リコール届出番号	外-3181	リコール開始日	令和3年3月5日						
届出者の氏名又は名称	ボルボ・カー・ジャパン株式会社 代表取締役社長 マーティン・パーソン <table border="0" style="float: right; margin-left: 20px;"> <tr> <td style="font-size: 2em;">[</td> <td>製作国：スウェーデン</td> <td style="font-size: 2em;">]</td> </tr> <tr> <td></td> <td>製作者名：ボルボ</td> <td></td> </tr> </table> <p style="text-align: right; margin-top: 10px;">問い合わせ先：ボルボ・カスタマー・センター 0120-55-8500</p>			[製作国：スウェーデン]		製作者名：ボルボ	
[製作国：スウェーデン]							
	製作者名：ボルボ								
不具合の部位（部品名）	制動装置（ブレーキブースタ）								
基準不適合状態にあると認める構造、装置又は性能の状況及びその原因	ブレーキブースタにおいて、固定ナットの締付トルクの設定が不適切なため、2箇所が適切なトルクで締め付けられていないことがある。そのため、使用過程で当該固定ナットが緩み、異音が発生して、最悪の場合、ブレーキの踏み代を正しく検知できずに制動力が低下するおそれがある。								
改善措置の内容	全車両、ブレーキブースタの該当するナットを対策品に交換し、対策した規定トルクで締め直す。								
不 具 合 件 数	国内：なし	事故の有無	国内：なし						
発 見 の 動 機	本国メーカーからの情報による。								
自動車使用者及び自動車特定整備事業者に周知させるための措置	<ul style="list-style-type: none"> ・使用者：電話にて通知する。 ・自動車特定整備事業者：全台数を実施できるため機関紙への掲載は行わない ・弊社のインターネットホームページに掲載する。

改善箇所説明図

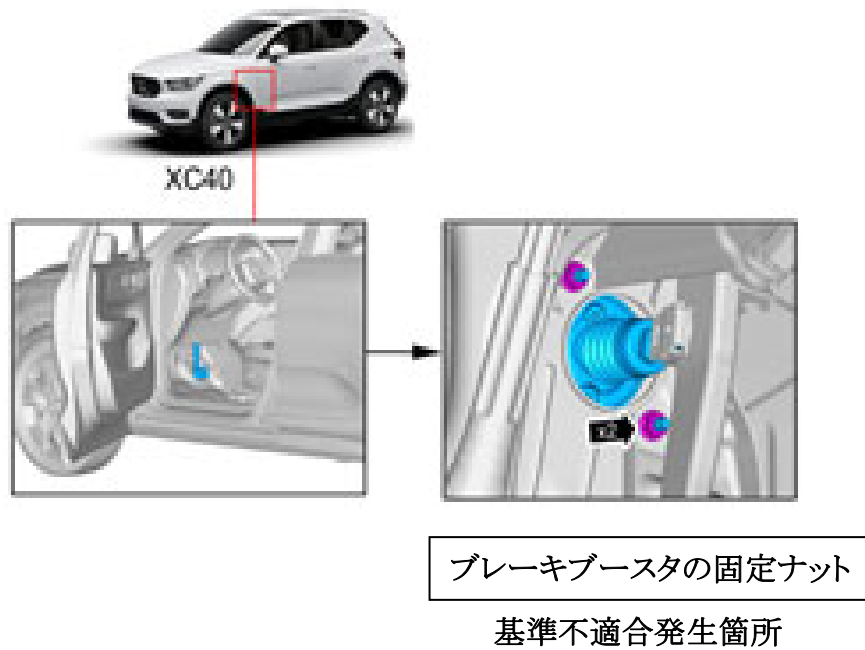
基準不適合発生箇所

ブレーキブースタにおいて、固定ナットの締付トルク的设计が不適切なため、2箇所が適切なトルクで締め付けられていないことがある。そのため、使用過程で当該固定ナットが緩み、異音が発生して、最悪の場合、ブレーキの踏み代を正しく検知できずに制動力が低下するおそれがある。

全車両、ブレーキブースタの該当するナットを対策品に交換し、対策した規定トルクで締め直す。

運転者席側ドアアヒンジ取り付けボルト(上側)の頭に白ペンを塗布する。
